Estudio de Impacto Ambiental- Categoría I;
"Planta de Generación Fotovoltaica, Santa Cruz Solar" F4

Ingeniero
John Trujillo
Director Regional de MiAMBIENTE Coclé.
Asunto: Respuesta a Nota DRCC-1287-2024 de 06 de noviembre de 2024.
E. S. D.

Por este medio entregamos Ampliación de Información del Estudio de Impacto Ambiental Categoría I titulado **"Planta de Generación Fotovoltaica, Santa Cruz Solar" F4**, a en el Sector entre Las Guabas y Pan de Azúcar, Corregimiento de Coclé, Distrito de Penonomé, Provincia de Coclé; República de Panamá. En lo referente a nota a DRCC-1287-2024 de 06 de noviembre de 2024; que se solicita ampliar la siguiente información:

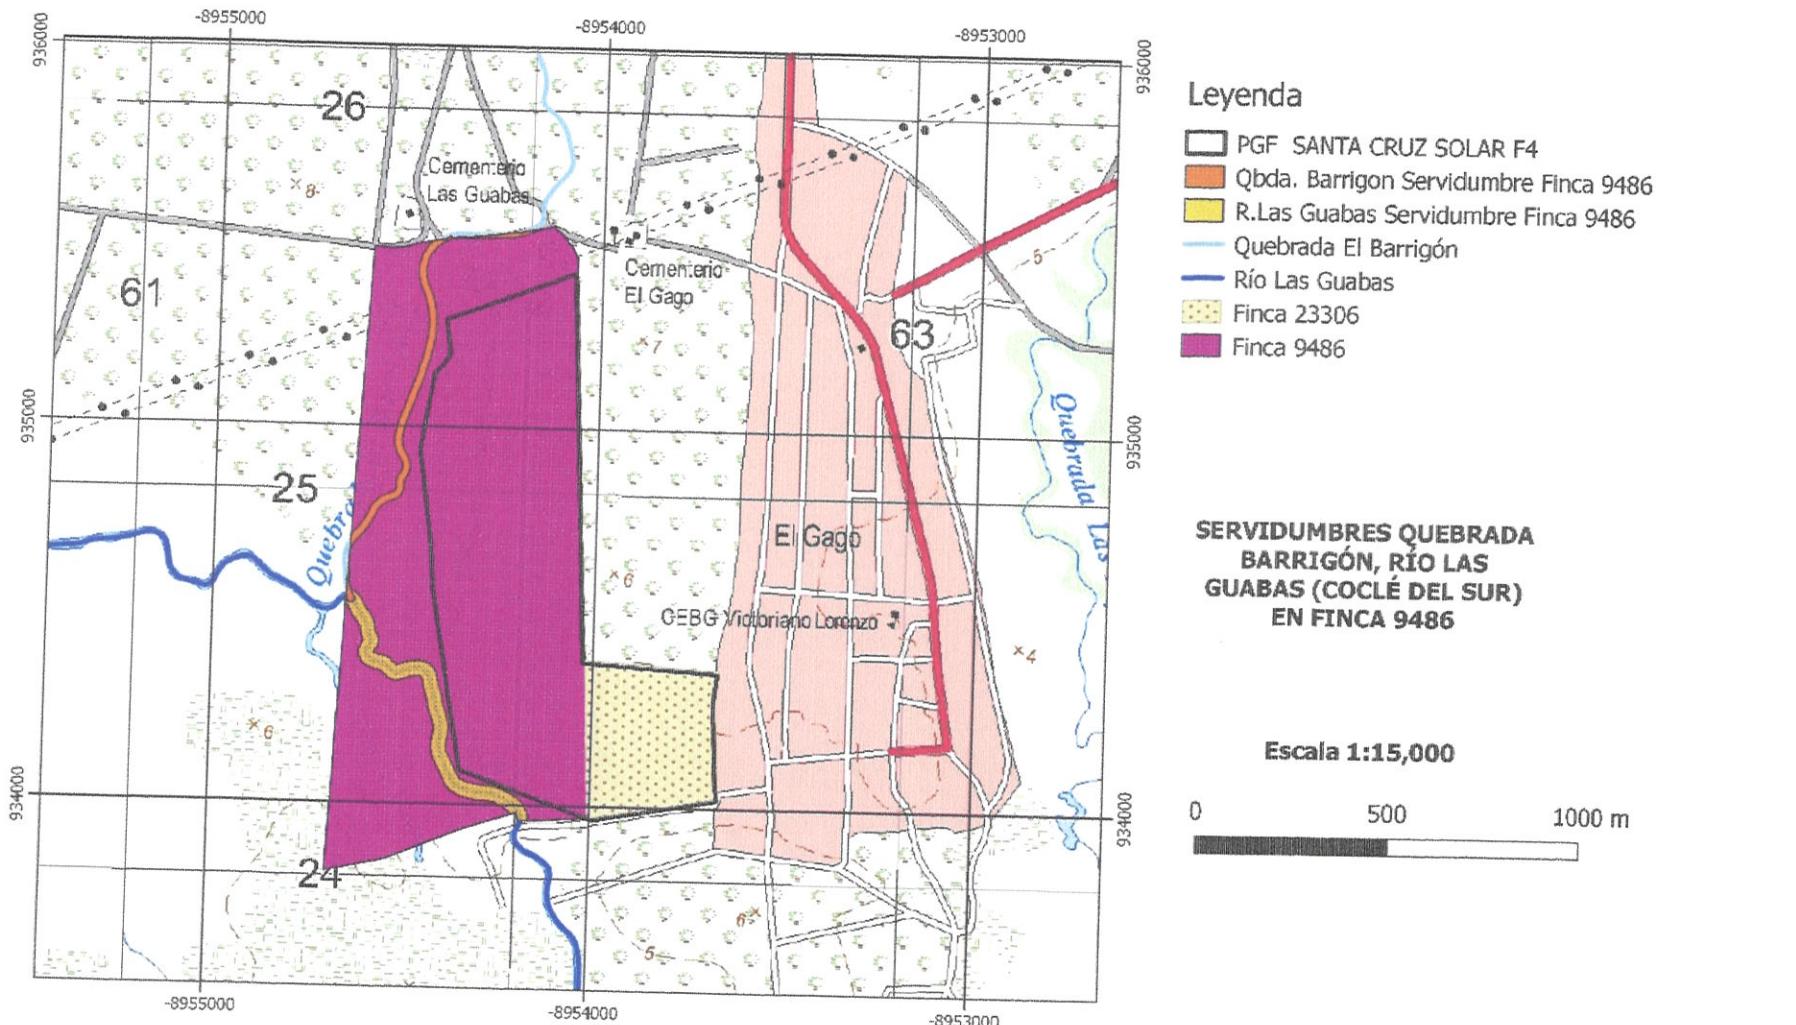
De acuerdo a los aspectos descritos se solicita presentar el desglose de áreas dentro del área total que conforman las 2 fincas (89 Ha+1,384.71 m²), las cuales son:

- Áreas de Ocupación Efectiva – Constructiva.

R: Se mantiene el área señalada en el E'sIA (página 26 y 27) de 60 Ha + 4,899.28 M²

Hoja Cartográfica 4141_III_SW Nombre de Hoja El Gago Serie E862, escala 1:25,000

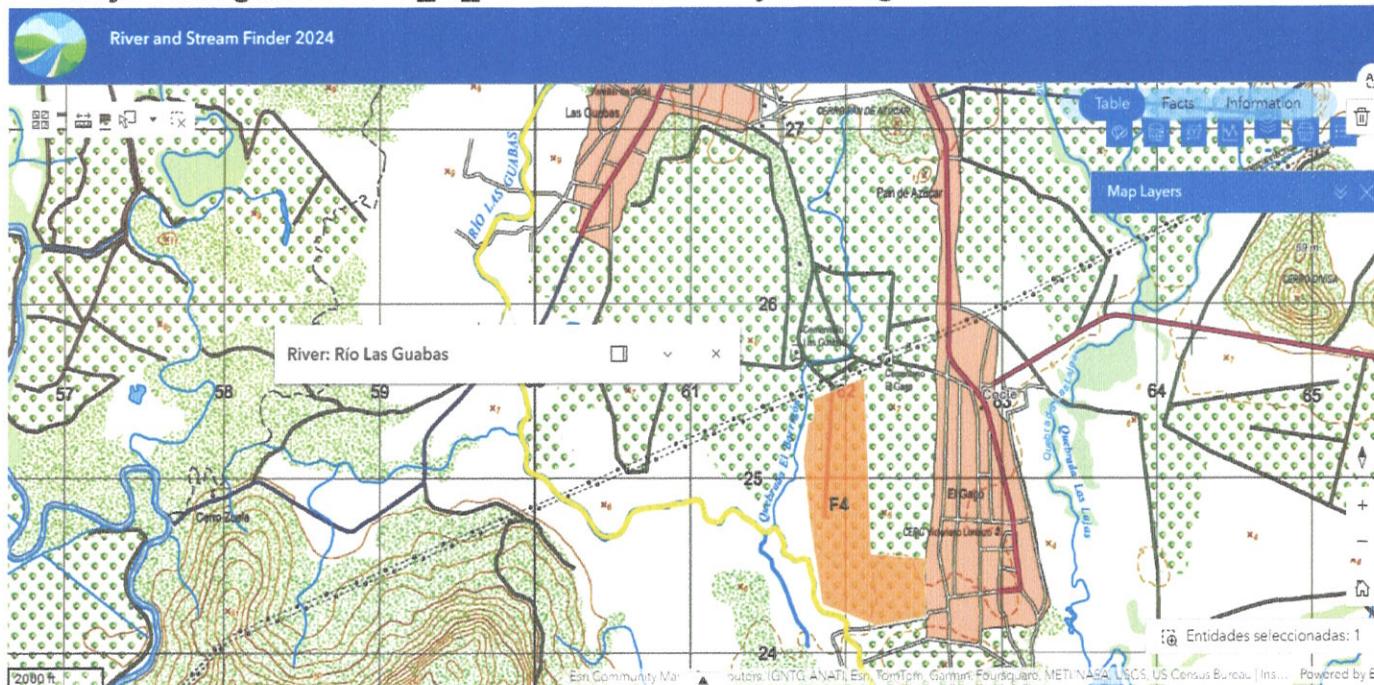
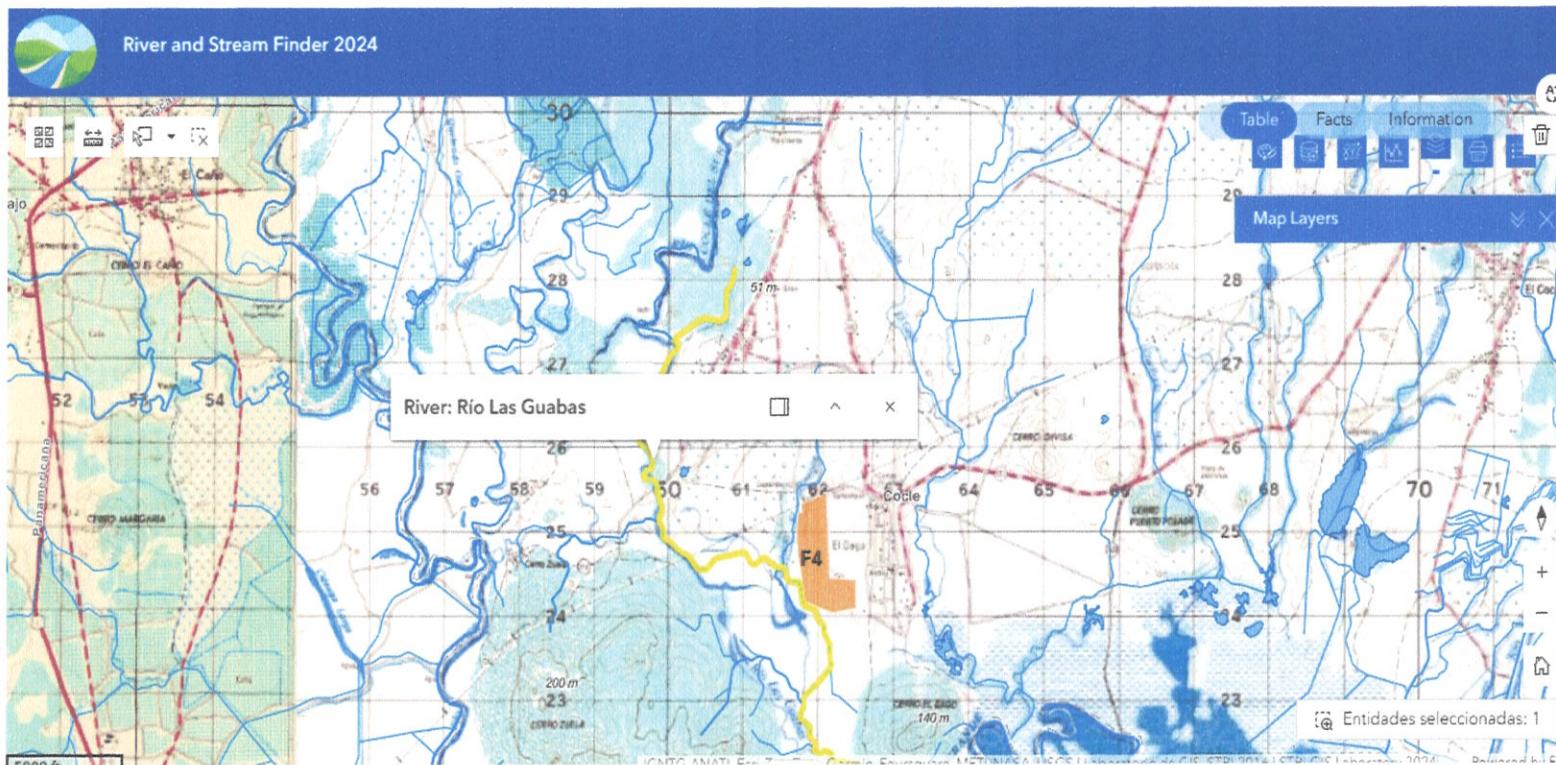
3. De acuerdo al informe técnico SOSH-167-2024 de la Sección Operativa de Recursos Hídricos la quebrada El Barrigón es tributaria del Rio Coclé del Sur y no de Rio Las Guabas como lo describe en el E'sIA en la página 73. Por lo que se solicita:

a. Revisar dicha descripción y sustentar la información correspondiente.

R: Para la descripción hidrológica se utilizó para homologación técnica cartográfica la información provista por la Hoja Cartográfica 4141_III_SW El Gago (2011) Serie E862, escala 1:25,000 del Instituto Geográfico Nacional Tommy Guardia donde se indica claramente que la fuente hídrica corresponde a Río Las Guabas, teniendo en cuenta que la hoja cartográfica anterior 4141-III Antón (1993) escala 1:50,000 si se menciona al norte del proyecto el Río Coclé del Sur, consideramos que históricamente la fuente se ha llamado Coclé del Sur hasta su proximidad al poblado de las guabas pero se actualizo en las hojas cartográficas más recientes el nombre de esta sección del cuerpo de Agua por lo que esto sería más que todo una cuestión de forma más no de fondo técnico teniendo en cuenta que el Departamento de Cartografía y Sistemas de Información Geográfica del Instituto Geográfico Nacional Tommy Guardia es el "responsable de la confección de mapas

Se incorporan las debidas comparaciones de ambas hojas cartográficas para un mejor entendimiento a manera didáctica y se anexan ambas hojas cartográficas.

Hoja Cartográfica 4141_III_SW El Gago Serie E862, escala 1:25,000
41.09 metros lineales

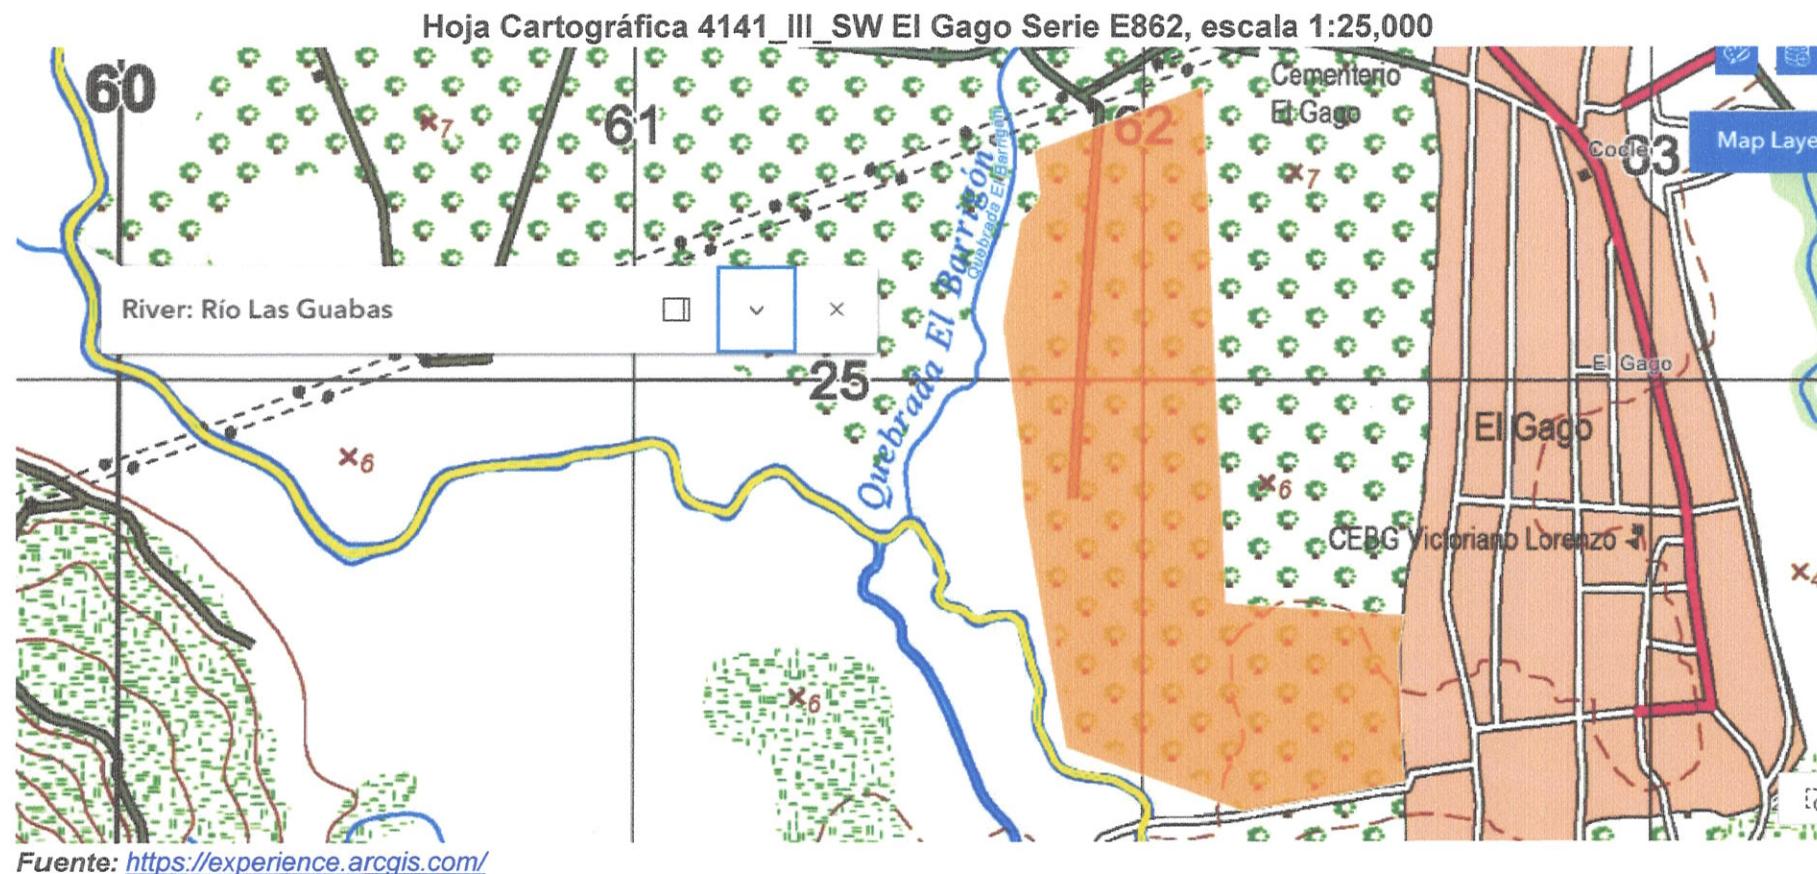
b. Indicar si las fuentes hídricas forman parte de la finca y a que distancia esta del área del proyecto.

Además, se aporta acercamiento de la distribución geoespacial por medio de la Cartográfica 4141_III_SW Nombre de Hoja El Gago Serie E862, escala 1:25,000 y las distancias oscilan entre los 39 a los 61 metros lineales desde el cauce regular del cuerpo de agua denominado Las Guabas (o Coclé del Sur).
